**AVIS RELATIF À LA PROTECTION
CONTRE LES EVENTUELS EFFETS NOCIFS ET NUISANCES
PROVOQUÉS PAR LES RAYONNEMENTS NON IONISANTS
GÉNÉRÉS PAR DES ANTENNES ÉMETTRICES STATIONNAIRES**

Commune : GEER - Exploitant : PROXIMUS

Référence exploitant : 19HSG_02

Rapport n° 2100 / 2025

Figure 1 : Vue en plan des lieux de séjour et des points de contrôle

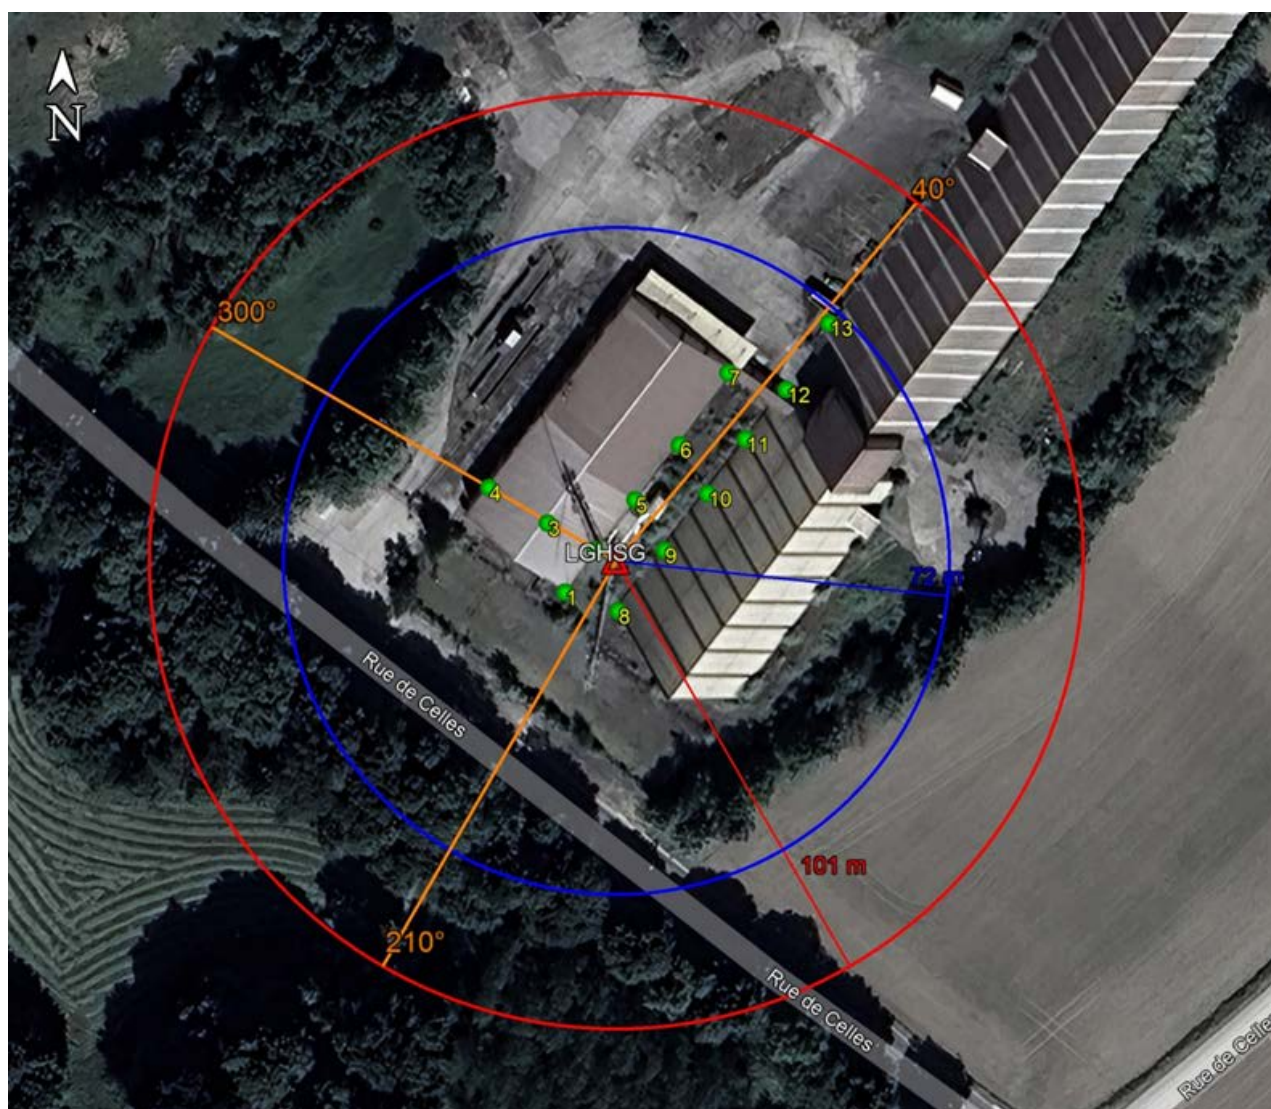
Les fréquences d'émission, la puissance rayonnée par chacune des antennes et leur gain permettent de déterminer le rayon de la zone à analyser. Tout dépassement de la limite par installation est exclu en dehors de cette zone. Le tableau 2 reprend les 35 LS² pour lesquels l'indice d'exposition est le plus élevé. Les différentes colonnes indiquent :

- le numéro du point de contrôle repris sur un des plans de la figure 1;
- le numéro du LS dans lequel se trouve le point de contrôle de la 1^{ère} colonne ;
- l'atténuation d'obstacle prise en compte pour le calcul de l'indice d'exposition dans le LS ;
- le résultat du calcul de l'indice d'exposition.

N° point de contrôle	LS	Atténuation (dB)	Indice d'exposition relatif à la limite par installation IE_i
13	LS13	3,0	0,029
12	LS12	3,0	0,022
4	LS4	3,0	0,020
7	LS7	3,0	0,018
6	LS6	3,0	0,017
10	LS10	3,0	0,013
11	LS11	3,0	0,011
3	LS3	3,0	0,009
5	LS5	3,0	0,005
1	LS1	3,0	0,005
2	LS2	3,0	0,004
9	LS9	3,0	0,003
8	LS8	3,0	0,003

En ce qui concerne les antennes de l'installation mentionnées dans le tableau 1, la distance maximale à laquelle la limite pourrait être atteinte, à l'extérieur, est égale à 100,1 m. S'il n'y a pas de LS à une distance inférieure, les antennes respectent forcément la limite d'immission.

Dans le cas des LS situés à l'intérieur des bâtiments, une atténuation d'obstacle est prise en compte et il en résulte que la distance maximale à laquelle la limite pourrait être atteinte se réduit à 71,4 m.

Figure 2 : Vue en plan des installations d'antennes dans un rayon de 300 mètres autour de l'installation faisant l'objet de la demande d'avis

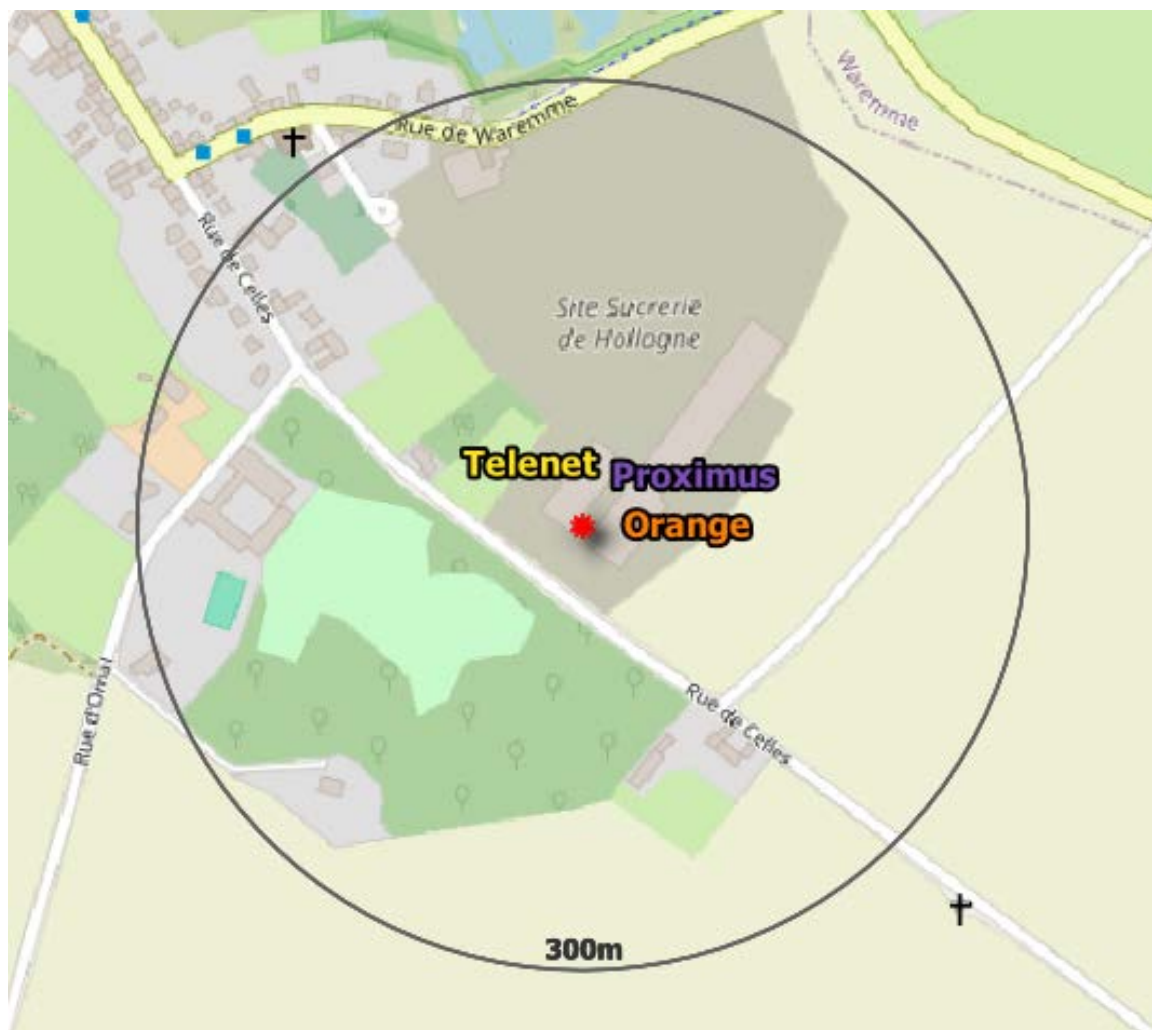
Le plan en projection verticale de la figure 2 indique la localisation des installations d'antennes émettrices stationnaires visées par le décret et situées dans un rayon de 300 mètres autour de l'installation référencée dans le paragraphe 2 et localisée au centre du cercle. Les données de localisation de ces antennes et les avis correspondant sont accessibles via le cadastre en ligne des antennes émettrices stationnaires⁸. Les installations prises en compte dans l'évaluation du respect de la limite cumulative sont les installations d'antennes émettrices déclarées en service par l'exploitant à la date du présent avis, à l'exception de l'installation référencée dans le paragraphe 2 et éventuellement d'autres installations ayant fait l'objet d'une demande d'avis à la même date et qui sont situées à l'intérieur de la zone de 300 mètres de rayon.

- il y a au plus 4 installations d'antennes émettrices stationnaires présentes dans la zone d'évaluation de 300 mètres de rayon représentée dans la figure 2, y inclus l'installation référencée dans le paragraphe 2 : la limite cumulative définie à l'article 4, §2 du décret est nécessairement respectée dans les lieux de séjour à l'intérieur de la zone d'évaluation de 300 mètres de rayon ;

Compte tenu des considérations ci-dessus, il apparaît que l'intensité du rayonnement électromagnétique généré, dans les lieux de séjour situés dans un rayon de 300 mètres autour de l'installation référencée dans le paragraphe 2, par l'ensemble des antennes émettrices stationnaires de l'ensemble des exploitants du même site d'antennes émettrices stationnaires respecte la limite fixée à l'article 4, § 2 du décret.
